# V. IZMJENE I DOPUNE PROSTORNOG PLANA UREĐENJA GRADA VODICA

## IZVJEŠĆE O JAVNOJ RASPRAVI

PRJEDELUG V. ID PPU(G) VODICE

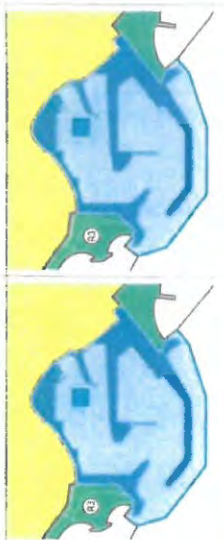
Nemamo primjedbi na planirano rješenje, te predlažemo da se u tekstualnom dijelu detaljnije precizira i opise planirane rekonstrukcija kako ne bi bilo neopozivama pri izdavanju akata za gradnju.

1.	22.01.2021. LUČKA UPRAVA ŠIBENSKO-KNINSKE ŽUPANIJE Draga 14, 22000 Šibenik	a) Za luku Srima nemaju primjedbi na planirano rješenje, ali predlažu da se u tekstualnom dijelu detaljnije precizira i opiše planirana rekonstrukcija kako ne bi bilo nesporazuma pri izdavanju akata za građenje.	<b>Primjedba se djelomično prihvaća.</b> Niti jedna luka otvorena za javni promet nije detaljno razrađena u odredbama, već je stavkom 2. članka 96. propisano: "Detaljni uvjeti uređenja i smještaja odredit će se detaljnijom prostorno planskom dokumentacijom". Ova rečenica se dopunjava riječima: "i/ili projektnom dokumentacijom".

PRILOG VI. ID PPUOG Vodiče

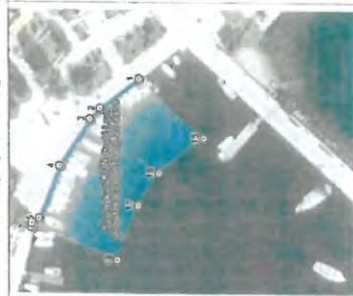
**PRVIĆ ŠEPRINE**

U prilozi Vam dolazi tjelma kartu u koordinatama proglašenog lučkog područja, pod uprvom LUSKZ

c) Na lokaciji lučkog bazena u Prvić Šepurini predlažu da se obuhvat lučkog područja (kopneni i morski dio) uskladi s proglašenom granicom lučkog područja.	<b>Primjedba se djelomično prihvaća.</b> usklađena je granica lučkog područja na moru, međutim dio na kopnu u naravi predstavlja obalni pojas nasipane površine koja se koristi kao prostor plaže, pa je zadržan kao rekreacijska namjena.

PRILOG V. ID PPUOG Vodiče

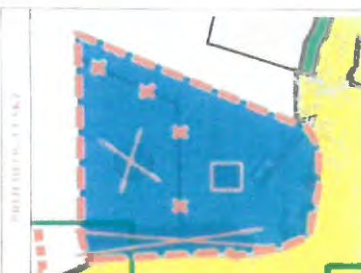
Kao lučka uprava nemamo primjedbi, osim što podijelimo na činjenicu da unutar avazle u Prvić Luci postoje dva koncesijska područja s važećim koncesijama za sportsku luku koja bi trebalo rekapitulirati pri određivanju namjene unutar avazle Prvić Luka.

Na lokaciji Prvić šepurine predloženo obilvati lučnog područja, obilvati kopnenog dijela LN, te planiranje cjelokupne avazle kao luke otvorene za javni promet uz zadržavanje postojećeg kopnenog dijela

e) Predlažu da se pri određivanju namjene respektira činjenica da unutar uvale u Prvić Luci postoje dva koncesijska područja s važećim koncesijama za sportsku luku.	<b>Primjedba se prihvaća.</b>
